*Proyecto de ejecución de obras de reparación de la estructura del aparcamiento Plaza del Rey.
Exp.300/2020/00870-29*

ANEJO N° 10:

PROTECCIÓN AL PATRIMONIO

8 DOCUMENTACIÓN PRESENTADA A CONSULTA AL CPPHAN

ALZADO NORTE
E: 1/50

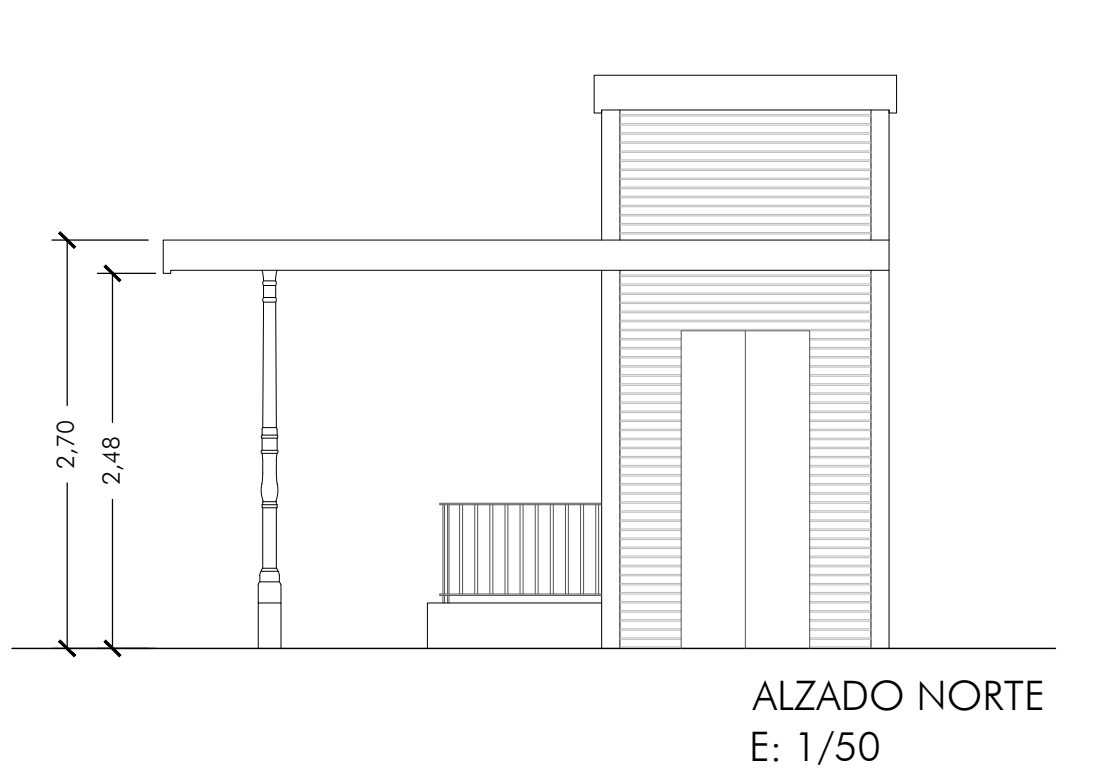
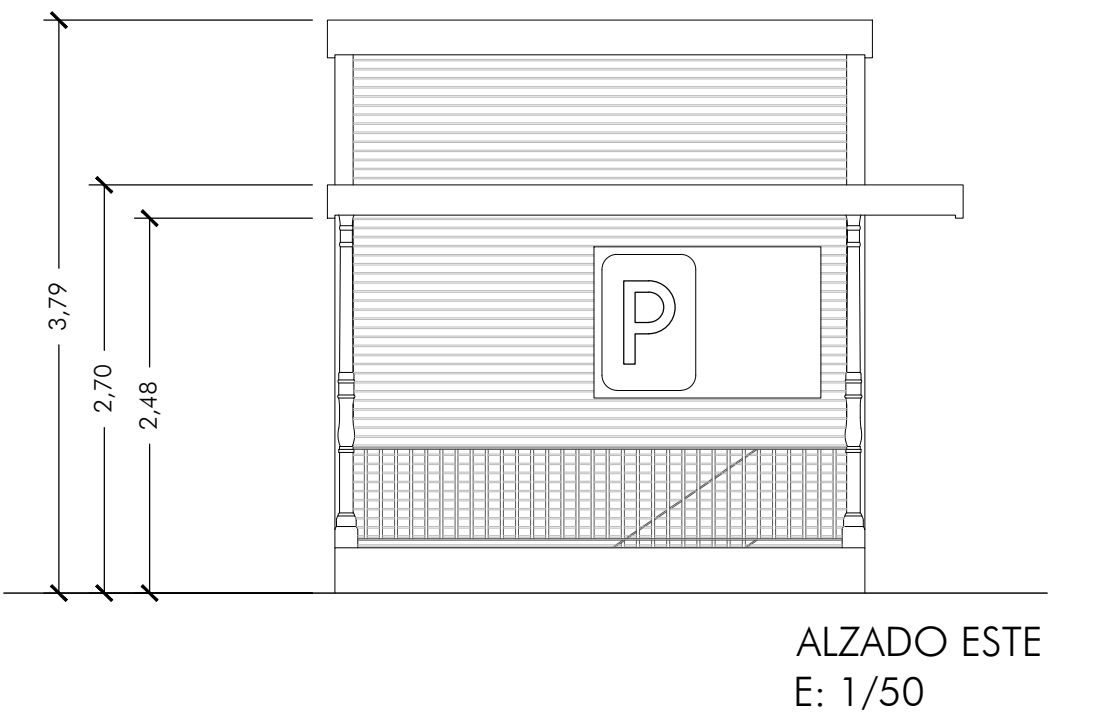
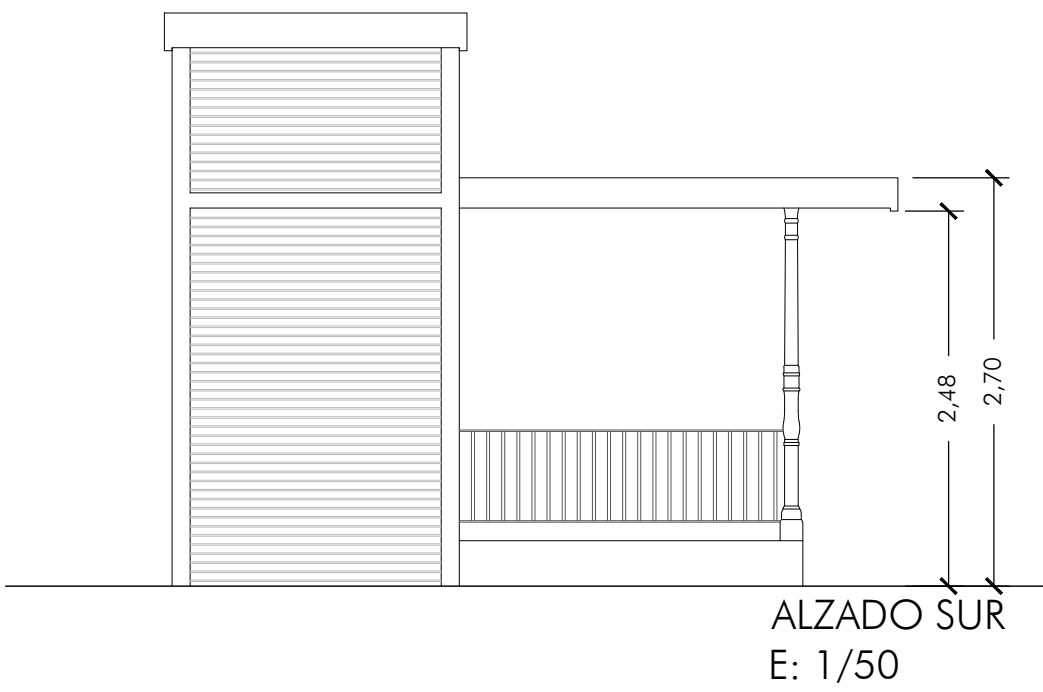
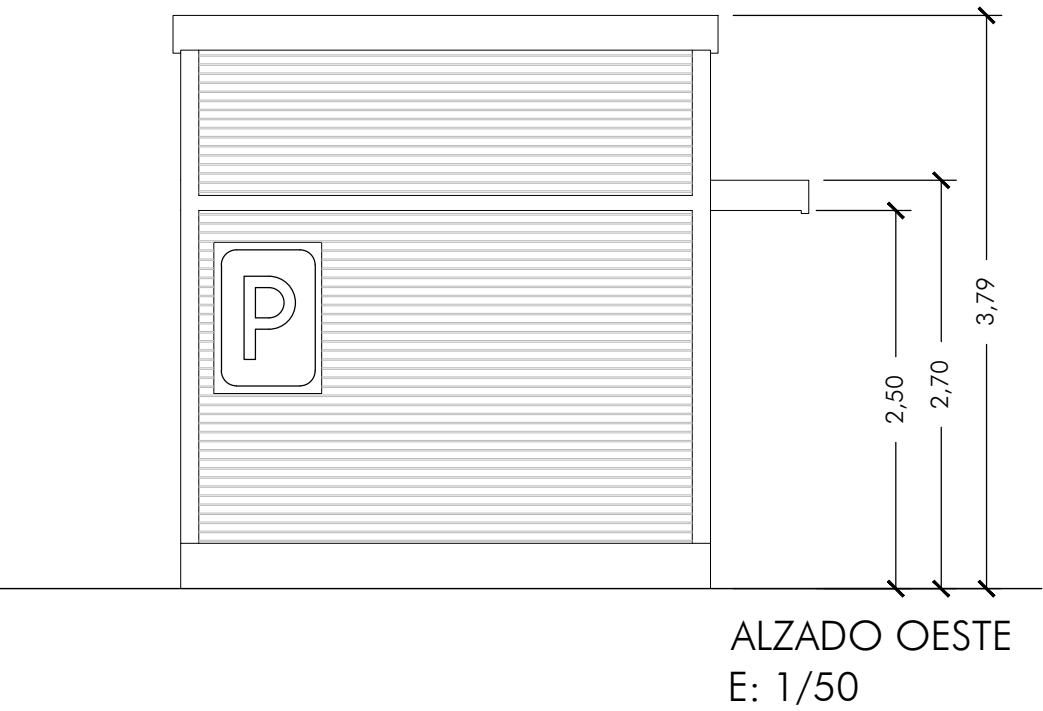
- Se deberá presentar una nueva propuesta, ya que se considera que la actuación propuesta es excesivamente pesada y voluminosa.
- El volumen se resolverá en vidrio y deberá pasar lo más desapercibido posible.
- Se eliminará el peto de la escalera.
- El elemento de ventilación de la escalera deberá resolverse con una rejilla a nivel o con un elemento en el plano del parterre.

- Puerta de ascensor: acabado acero inoxidable.
- Revestimiento casetón: vidrio laminar 8+8 con fijación mediante botones regulables soldados a la estructura de acero inoxidable.
- Barandilla escaleras, modelo MU-72 del catálogo de mobiliario urbano normalizado: acero, acabado pintado con secado al horno, con esmalte sintético anticorrosión, color gris aluminio RAL 9006.
- Encintado escalera: acabado pieza granito.
- Marquesina: vidrio laminar y acero inoxidable.

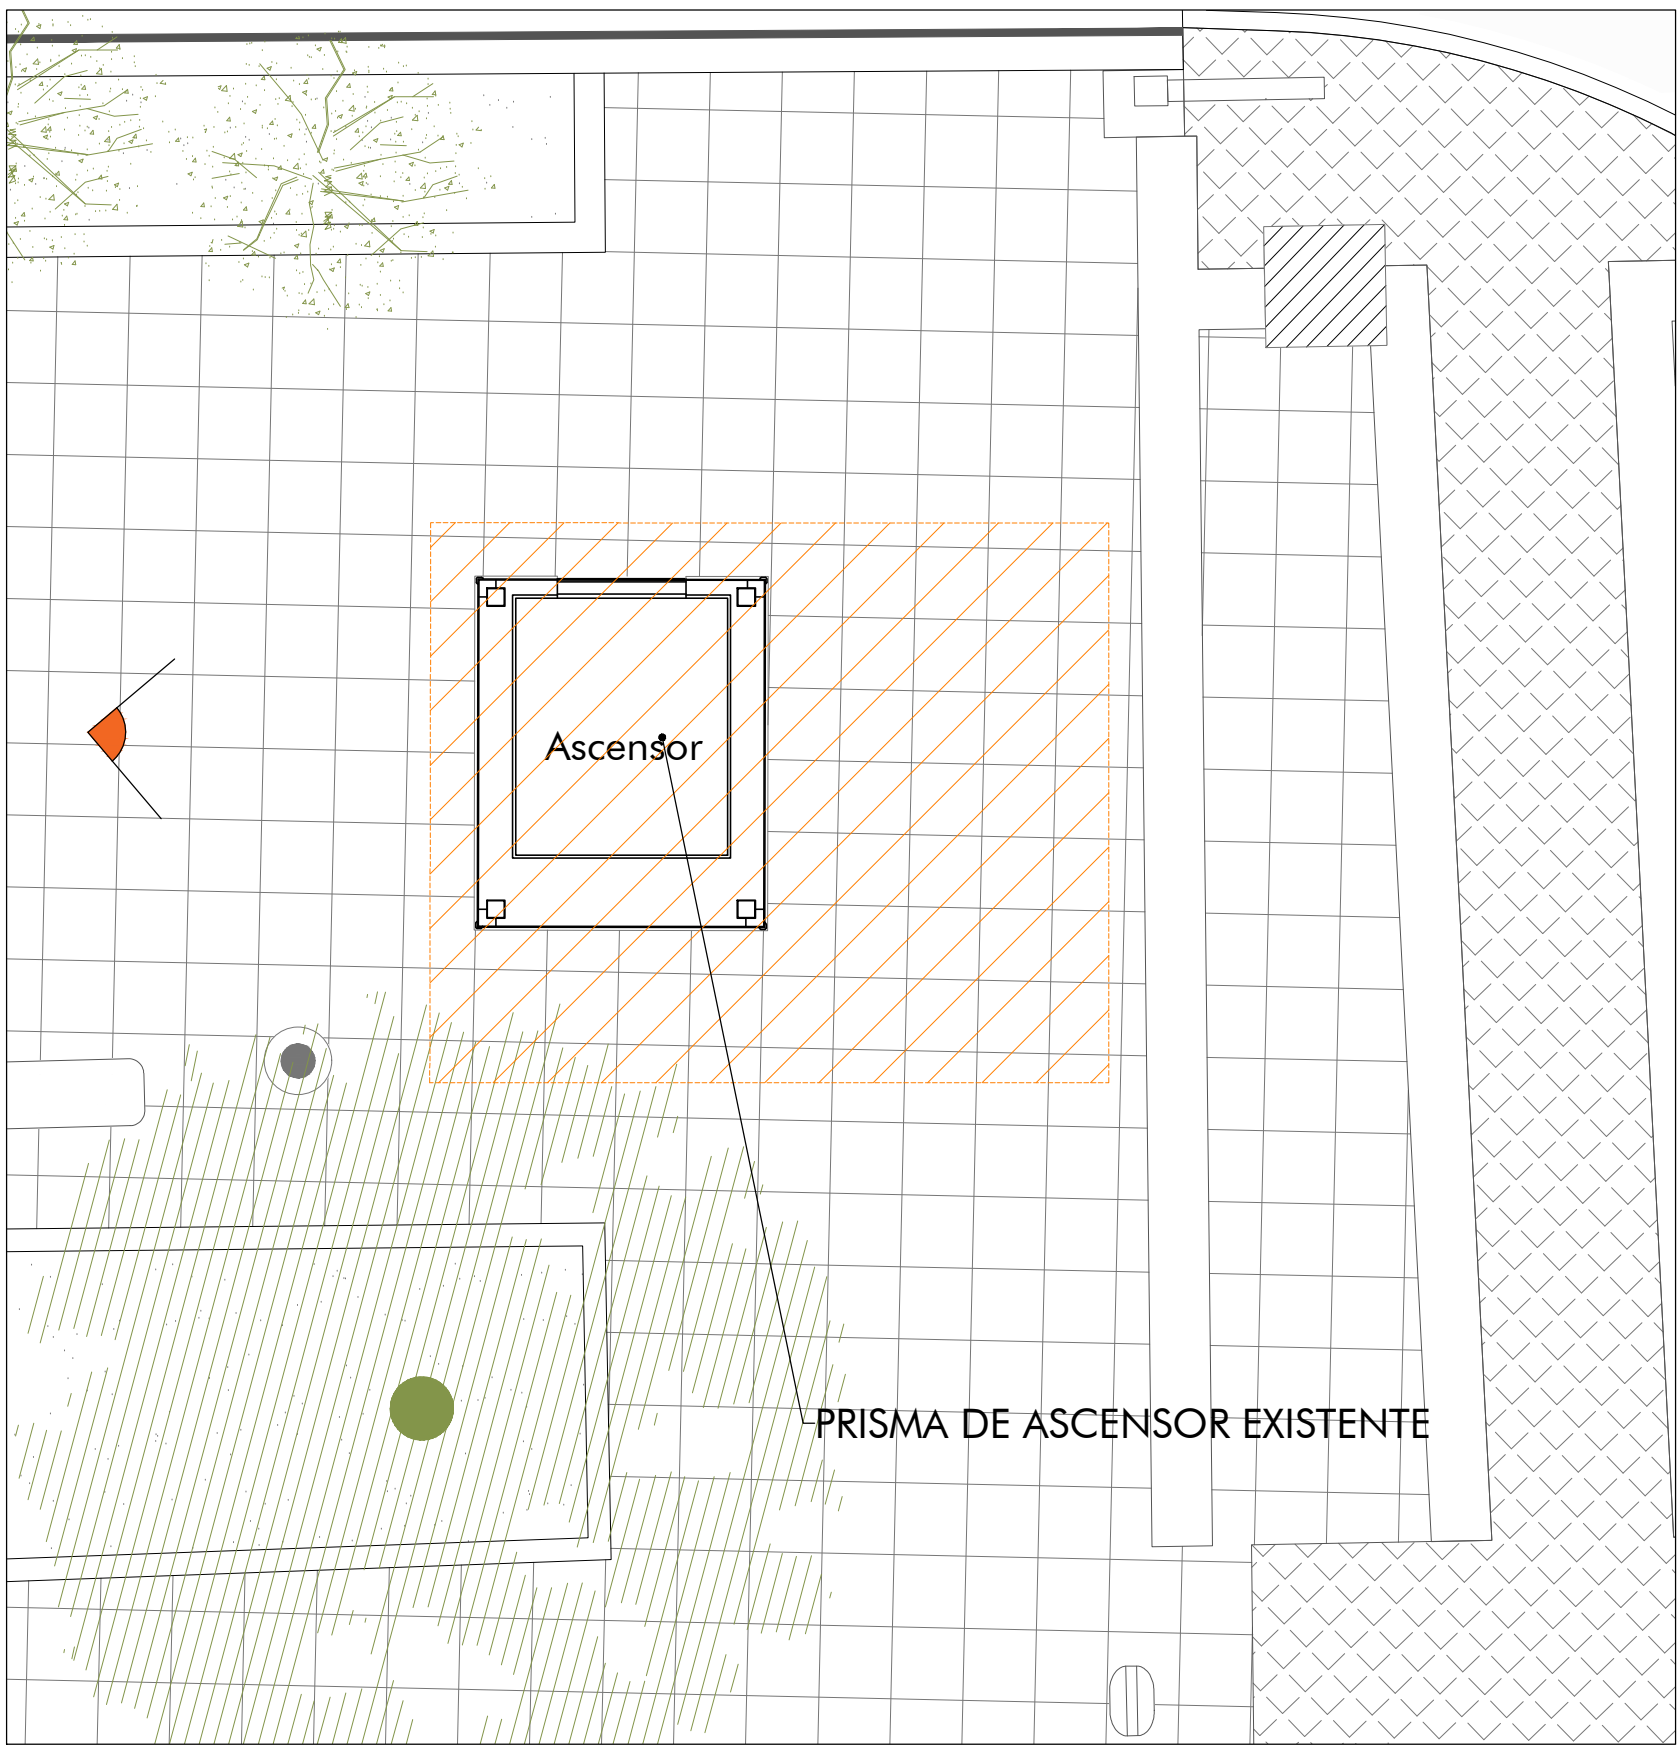
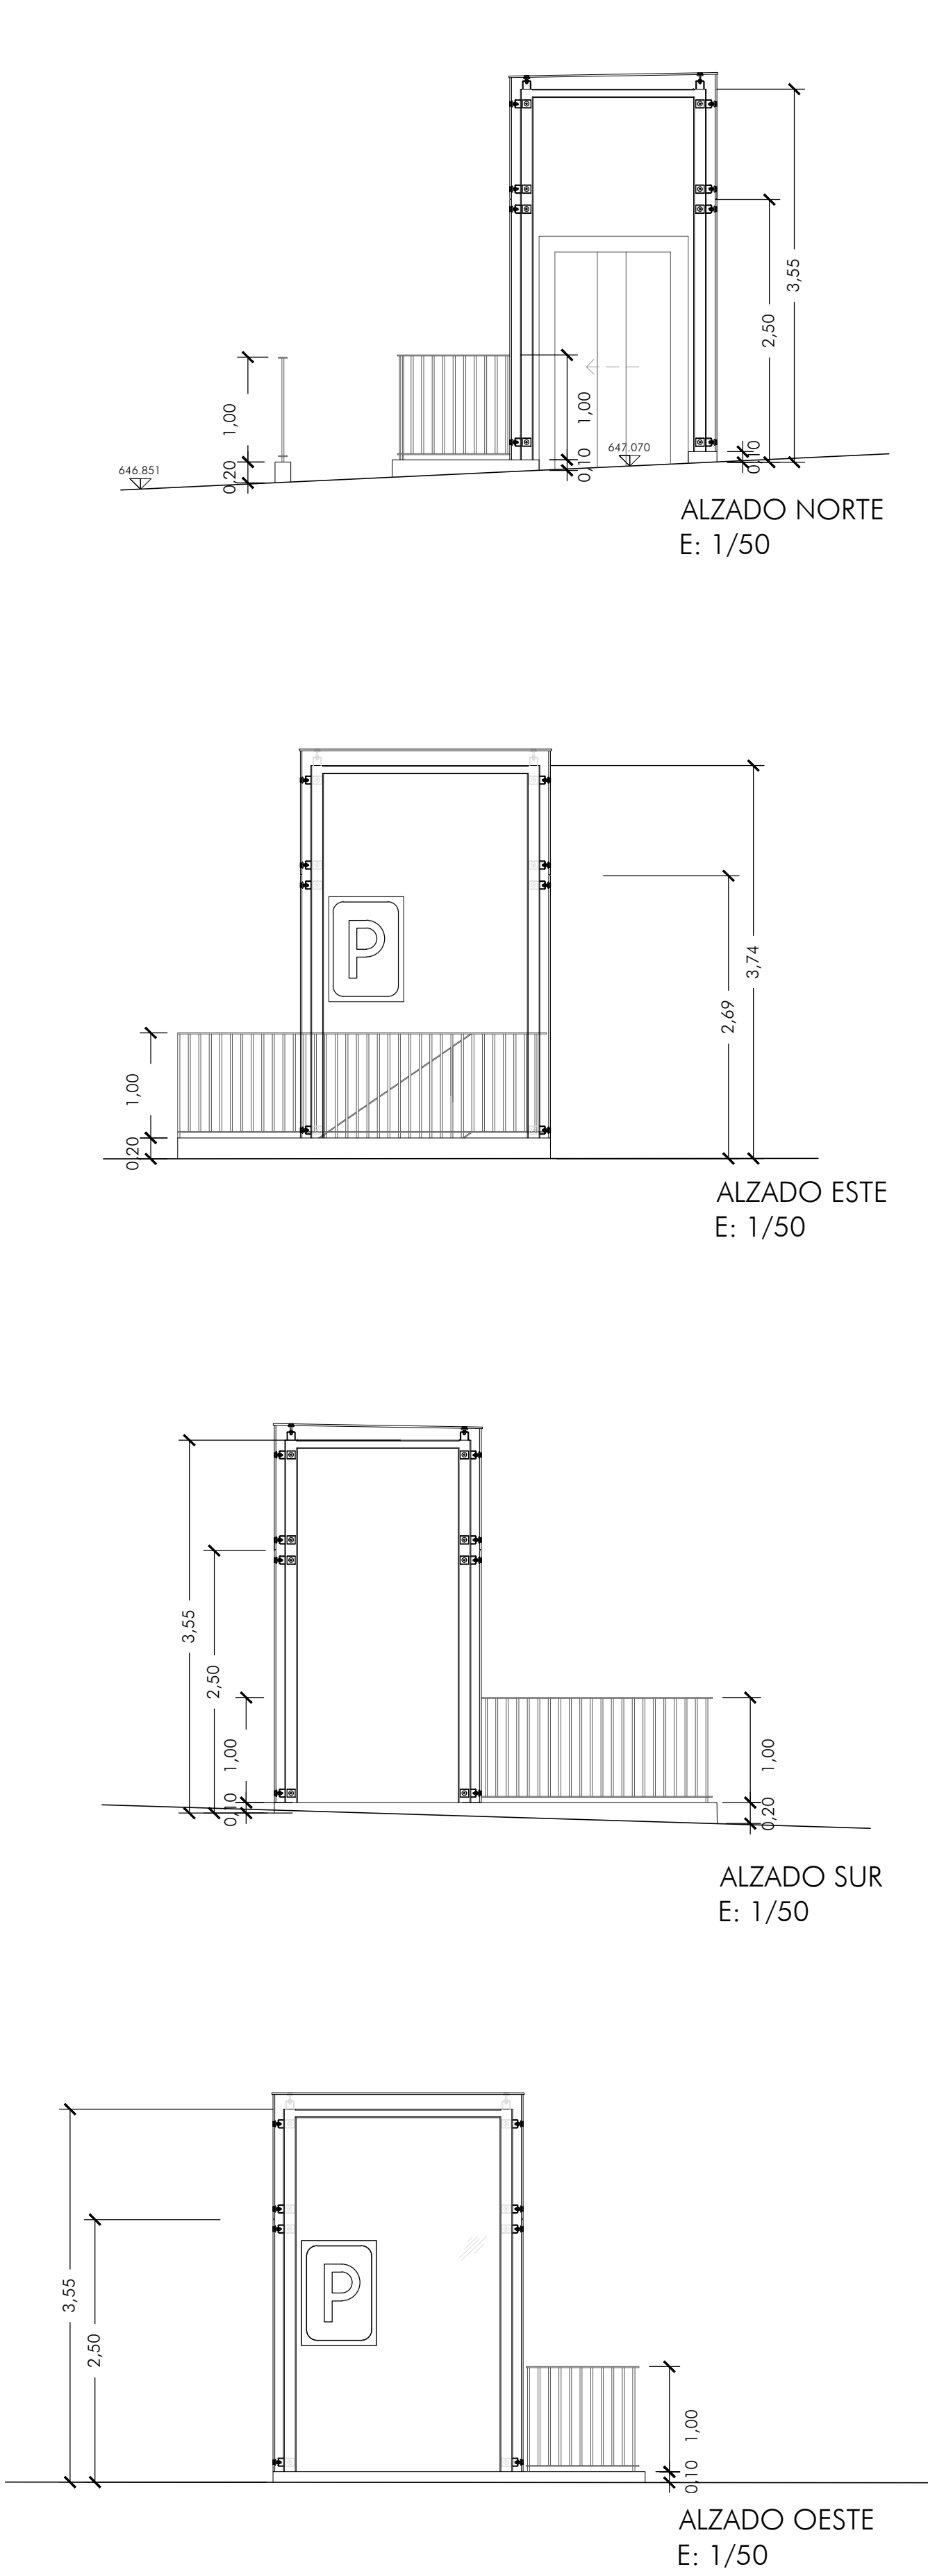
- Se eliminará la marquesina.
- No se admite el vinilo de control solar, con el fin de que el volumen del ascensor sea transparente.
- Se deberá llevar a cabo un control arqueológico de todos los movimientos de tierras necesarios para la ejecución de las obras. Para ello, el titular de la licencia deberá solicitar a la Dirección General de Patrimonio Cultural y Oficina del Español, de la Consejería de Cultura, Turismo y Deporte de la Comunidad de Madrid, de conformidad con lo dispuesto en el artículo 61 de la Ley 8/2023, de 30 de marzo, de Patrimonio Cultural de la Comunidad de Madrid, y artículos 4.2.8 a 4.2.14 de las NNUU del Plan General de Ordenación Urbana de Madrid de 1997, la preceptiva autorización de actuaciones arqueológicas.
